**Avis délibéré de la Mission régionale
d'autorité environnementale
Hauts-de-France
sur le projet de parc éolien
de la société « Enertrag Ternois Teneur »
à Teneur (62)**

n°MRAe 2021-5520

Carte de présentation du projet (résumé non technique page 27)

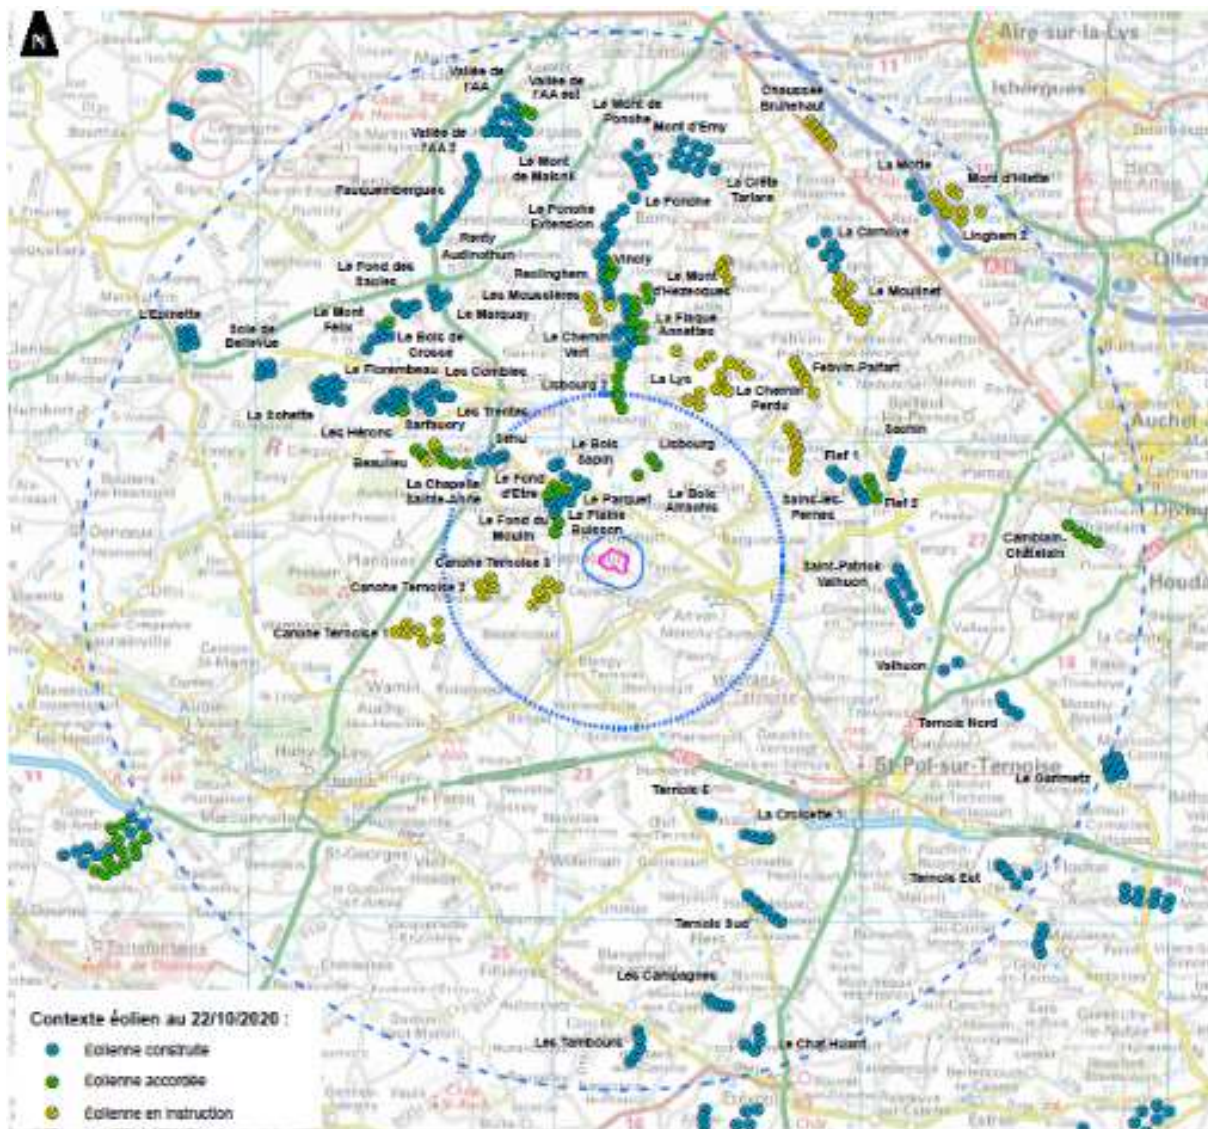
Le parc éolien comprend la création de deux postes de livraison, le premier se trouve au pied de l'éolienne E1 et le second entre les éoliennes E1 et E3. Le projet comprend également des plateformes de montage et la réalisation et le renforcement de pistes d'accès. L'emprise totale du projet sera de 7 hectares. Cependant il n'est pas possible de savoir si cette surface comprend des chemins déjà existants (page 60 de l'étude d'impact).

L'autorité environnementale recommande de préciser la consommation d'espace en distinguant les chemins créés et les chemins déjà existants.
